Quick scan stoom- en condensaatsysteem van XXXXX BV te XXXX.

Uitgevoerd op 28 september 2006.

Rapportdatum : 3 oktober 2006
Relatienummer : 250501
Rapportnummer : 060902R01
Uitgavenummer : 01

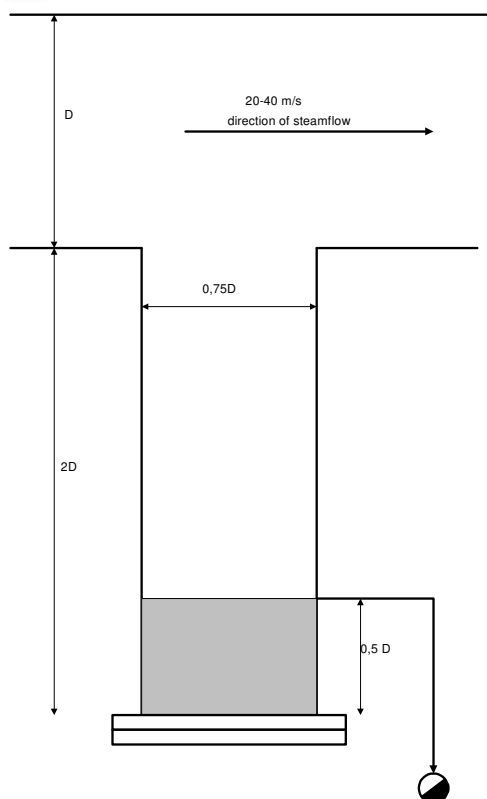
1. Er is bij XXXX geen gestandaardiseerd document voor de aanleg/uitvoering van stoom- en condensaatnetten. Hierdoor is de uitvoering op sommige locaties niet doordacht. Wij adviseren u een document hiervoor te laten opstellen. De lijst uit hoofdstuk 3 kan hiervoor als leidraad worden gebruikt.
2. In elke situatie is voor de bij XXXX toegepaste condenspotten een filter en een terugslagklep benodigd. Geen enkele condenspotten was voorzien van een filter of een terugslagklep. Afgezien van het tegenhouden van vuil zorgt een filter ook voor een geringe bescherming tegen waterslag. Het samenbouwsel van deze componenten kan worden gestandaardiseerd waardoor engineering en onderhoud makkelijker wordt. Zie hiervoor onderstaande tekening.

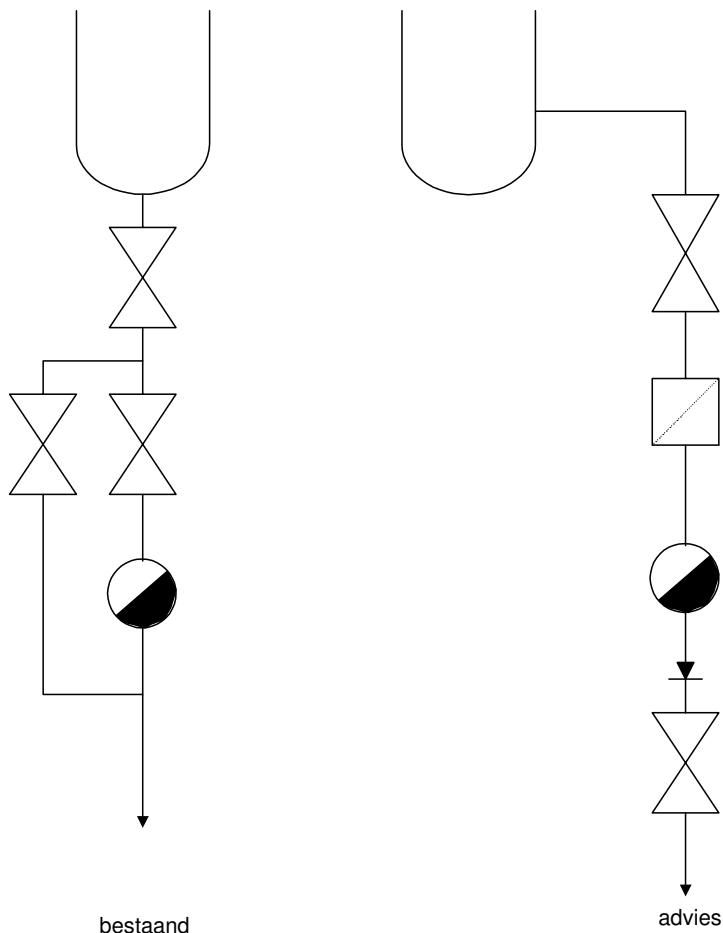
3. Op een aantal locaties zijn de watervangers voor de ontwatering van stoomleidingen te krap. Zie voor een goede dimensionering de schets op de volgende bladzijde.

4. Aangezien dagelijks het stoomsysteem van druk af gaat is het gebruik van stopafsluiters niet echt noodzakelijk. Zeer zeker vóór en ná de ontwateringscondenspotten kan hiervan worden afgezien. Dit bespaart onderhoudskosten, vervangingskosten, en stralingsverliezen. Indien hier toch voor wordt gekozen dient de keuze en plaatsing van appendages te worden vastgelegd in het document van no. 1. Door de huidige keuze zijn er onnodig veel afsluiters gebruikt én is onderhoud tijdens productieuren niet mogelijk (foto 16). Wij adviseren u het rechter figuur op de volgende bladzijde te gebruiken voor het ontwateren van stoomleidingen.

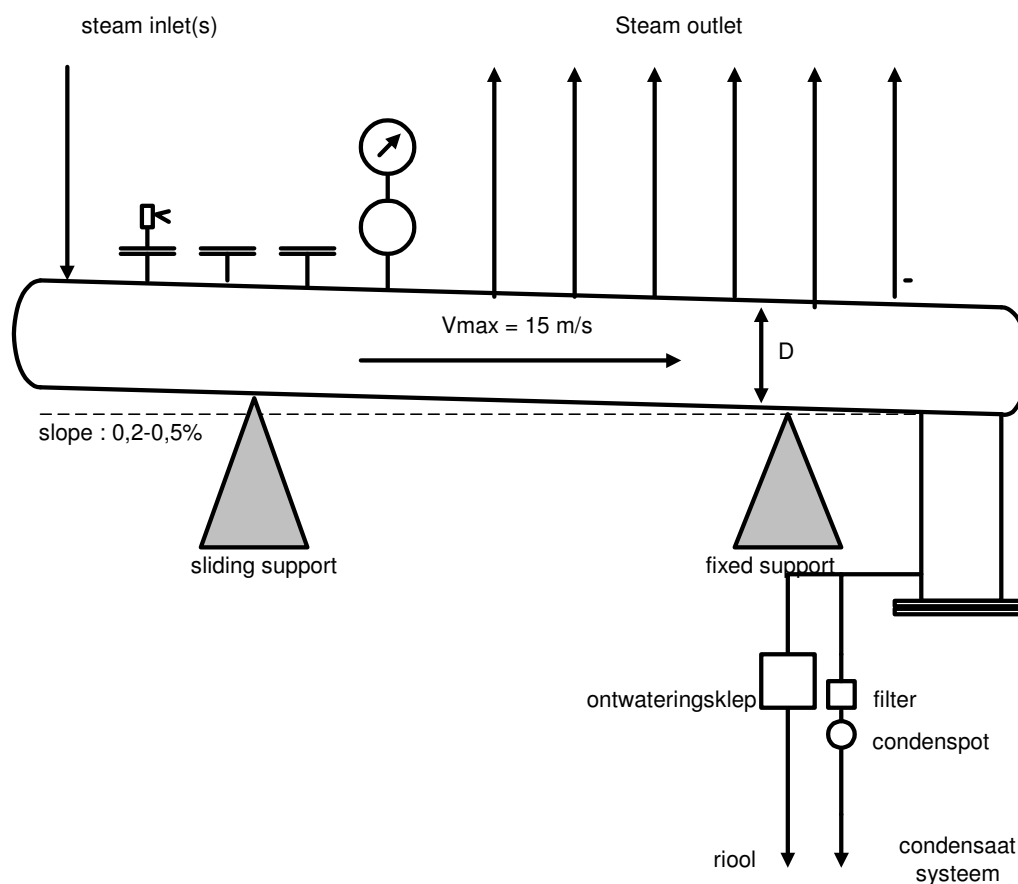
10. De stoom verdeelstukken zijn niet optimaal geëngineerd. Ze liggen niet op afschot en de stoomafsluiters zijn niet geïsoleerd (foto 17 en 22). Dit veroorzaakt een fors stralingsverlies en hierdoor extra kosten voor gebouwenkoeling. (zie onderstaande tekening)

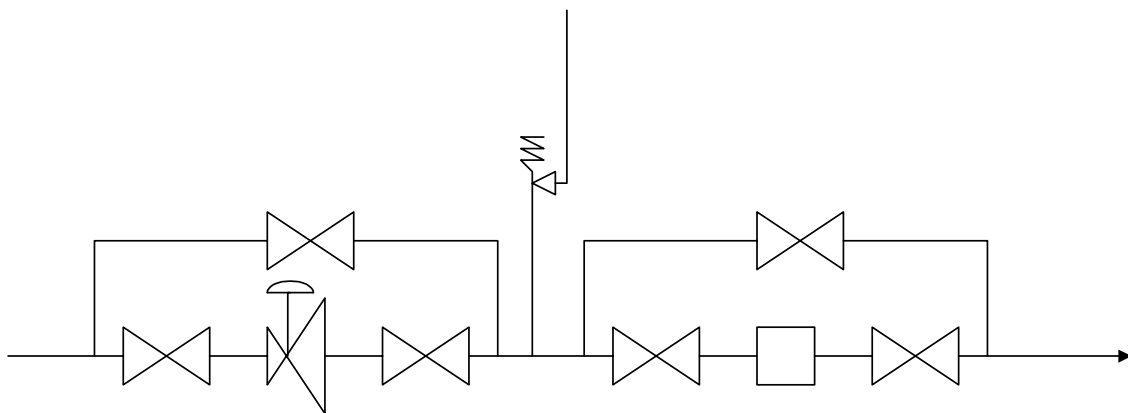
11. Het systeem gaat dagelijks van druk en koelt daarbij af. Hierdoor wordt lucht het systeem binnen getrokken. De volgende morgen wordt het systeem snel opgewarmd waarbij grote hoeveelheden "koud" condensaat en lucht moeten worden afgevoerd. De toegepaste condenspotten zijn hiervoor niet geschikt. Deze hebben een beperkte capaciteit voor luchtafvoer en zullen bij lage stoomdrukken een zeer beperkte afvoer capaciteit hebben. Het is ondoenlijk om alle ontwateringspunten aan te passen maar het is te adviseren om alle stoomverdeelstukken uit te laten voeren met een ontluchtingsklep en een ontwateringsklep conform de bovenstaande schets met bv Gestra BK klep. Een ontwateringsklep heeft een veel grotere doortocht dan een condenspot en voert naar het riool af in plaats van naar het condensaatstelsel. Hierdoor is er geen tegendruk en zal al het gevormde condensaat snel worden afgevoerd. Als de

temperatuur van het condensaat stijgt tot ca. 90 °C zal de klep sluiten en zal de condenspot de afvoerfunctie overnemen. Hierdoor zal veel minder stuwing van condensaat en kans op waterslag ontstaan en een snellere opwarming van het systeem plaatsvinden.

bestaand clean steam reduceer

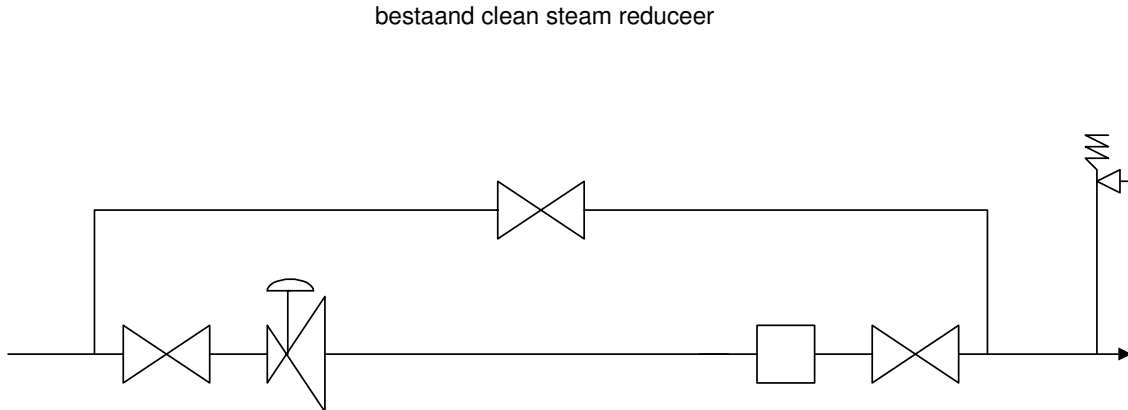
12. Op twee plaatsen (foto 39 en 40) zijn TD condenspotten verkeerd gemonteerd. Deze dienen dusdanig gemonteerd te worden dat de schijf horizontaal ligt. De toegepaste condenspotten dienen in een horizontale leiding te worden gemonteerd.
13. Op zeer veel plaatsen worden onnodig veel appendages gebruikt. Dit heeft een onnodig hoge investering veroorzaakt en zal in de toekomst onnodig veel onderhoud vragen. Een goed doordacht systeem heeft een minimaal vereist aantal componenten en zal, indien vereist, onderhoud tijdens bedrijf mogelijk maken. Als voorbeeld de bestaande reduceerstraat voor "Clean Steam"

simpeler engineering
